Oggetto: **[ID: 10462]** Progetto di un impianto eolico denominato “LUCE” costituito da n. 12 aereogeneratori di potenza unitaria pari a 7,2 MW, per una potenza complessiva pari a 86,4 MW e relative opere di connessione al la RTN, da realizzarsi in Località Loie nel Comune di Riccia (CB).

Proponente: **Luce Eolica S.r.l.**

Procedura: Valutazione di Impatto Ambientale ai sensi dell'art. 23 del D.Lgs. 152/2006.

Richiesta di integrazioni ai sensi dell'art 24 del D.Lgs 152/2006

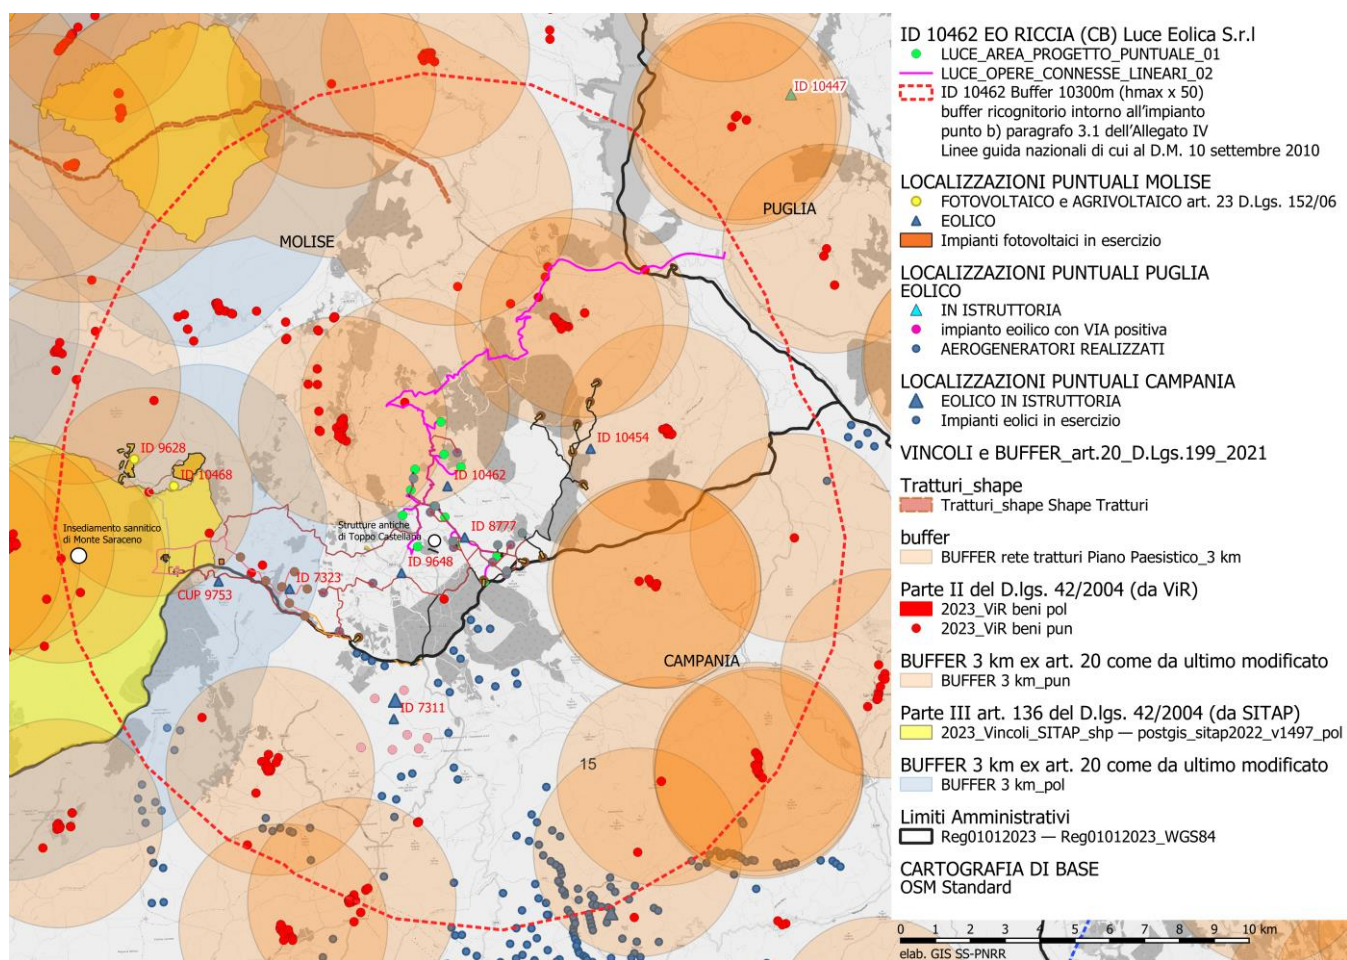
a) tavola grafica con inserimento su base cartografica IGM in scala 1:25.000 dell'impianto eolico in oggetto e delle opere connesse, in cui siano evidenziate con idonea e differente simbologia la viabilità attuale, le caratteristiche morfologiche dei luoghi, (linee di crinale, punti sommitali, luoghi panoramici naturali, linee di compluvio), la tessitura storica del contesto paesaggistico (nuclei antichi, abazie, masserie, chiese rurali, torri, campanili, rete tratturale ed ulteriori elementi antropici puntuali di percezione visiva), l'indicazione dei reciproci rapporti di visuale tra i detti beni, entro un areale (buffer) il cui raggio è 50 volte l'altezza massima dell'aerogeneratore e quindi, nel caso in esame, da un raggio di 10,3 km entro cui valutare l'interferenza del progettato impianto eolico con i beni appartenenti al patrimonio culturale, **così come definito al punto b) paragrafo 3.1 e al punto e) del paragrafo 3.2 dell'Allegato 4 delle Linee guida nazionali di cui al D.M. 10 settembre 2010;**

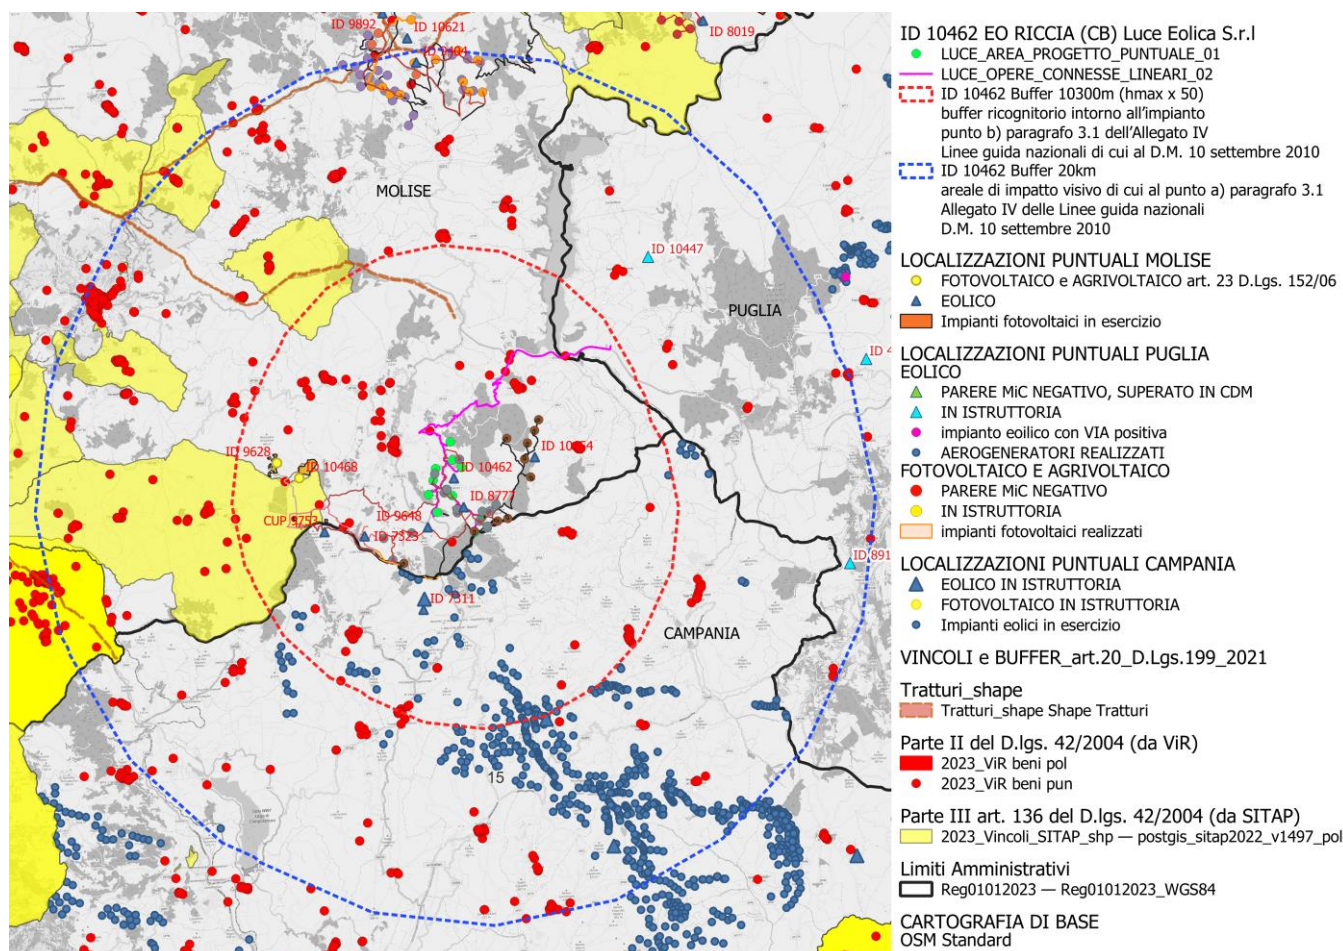
- tavola grafica su base IGM in scala al 25.000 con inserimento dell'impianto eolico in oggetto e delle opere connesse in cui siano individuati sia gli impianti eolici che fotovoltaici già realizzati, quelli in corso di realizzazione, quelli approvati ma non ancora realizzati, nonché tutti quelli, con le relative sottostazioni elettriche, per i quali è ancora in corso l'istruttoria per l'ottenimento delle relative autorizzazioni;

- carta dell'intervisibilità di dettaglio dell'impianto eolico in oggetto e delle opere connesse, con base cartografica IGM in scala al 25.000 e con l'indicazione a diversa tonalità di colore della densità degli aerogeneratori visibili; sulla medesima cartografia andranno indicate le strade panoramiche e di valenza paesaggistica, la rete tratturale, la rete delle masserie storiche, le aree archeologiche e di interesse archeologico, nonché tutti gli ulteriori beni culturali sottoposti a tutela dalla parte seconda del D.Lgs. 42/2004 e tutti i beni paesaggistici sottoposti a tutela dalla parte terza del medesimo D.Lgs., compreso le aree boscate effettive e la presenza di aree sottoposte ad usi civici, tenendo conto anche di quanto disposto dall'art. 3 c. 6 della L. n.168/2017, oltre all'individuazione delle aree percorse dal fuoco di cui alla L. n. 353/2000;
